Dato: 04.09.2020
Vår ref: 15/01839-26
Deres ref:

Tildeling av driftskonsesjon etter mineralloven for Andenes masseuttak i Gloppen kommune. Tiltakshavar: Helge Olav Nedrebø (Enkeltpersonforetak).

Figur E.8: Kjøremåte A

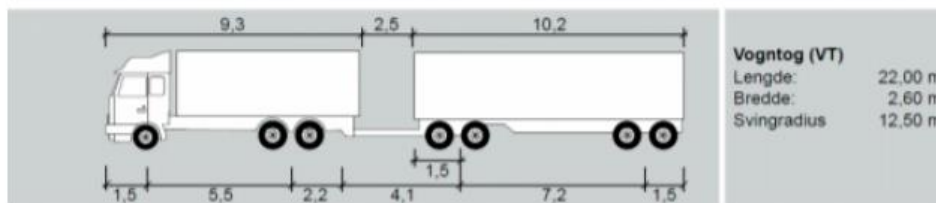
«Andenes masseuttak, g/bnr. 55/2 i Gloppen kommune, har tilkomst til E39 via samleveg (SV). Før det vert gjeve driftskonsesjon må det dokumenterast at krysset mellom SV x E39 er i samsvar med gjeldande krav i vår handbok N100. E39 forbi staden er i dimensjoneringsklasse Hø. Krysset SV x E39 skal stette krava til kurvatur, samt siktlinjer og siktsoner for denne klassen. Sporingkurve vogntog, køyremåte A, er dimensjonerande for utforming av radius mellom E39 og samleveg.

Ved kjøremåte A forutsettes følgende når det gjelder dimensjonerende kjøretøy:

- kjøretøyet skal kunne trafikere veg-/gateanlegget kun ved bruk av eget kjørefelt. Dette betyr at hele kjøretøyet, inklusiv overheng, skal kunne bevege seg innenfor sitt eget kjørefelt
- på vegar og gater utenom krysset skal disse strøkingene kunne trafikeres med en fart tilsvarende fartsgrensen
- i krysset skal kjøretøyet kunne kjøre gjennom krysset med en fart på 15 km/t
- i slyng skal kjøretøyet kunne kjøre med en fart på 15 km/t
- kjøretøyet skal ikke behøve å rygge på snuplasser

Vi har merka oss innspillet om at det må dokumenteres at krysset mellom SV x E39 er i samsvar med gjeldande krav i vegvesenet sin handbok N100. Om dette visar DMF til at vi forutset at tiltakshavar setter seg inn i og følgjer handboken. Vi forutset vidare at tiltakshavar etterlever de øvrige kommentarene til Vegvesenet, og oppfordrer tiltakshavar til å opprette dialog med Vegvesenet og Fylkeskommunen.
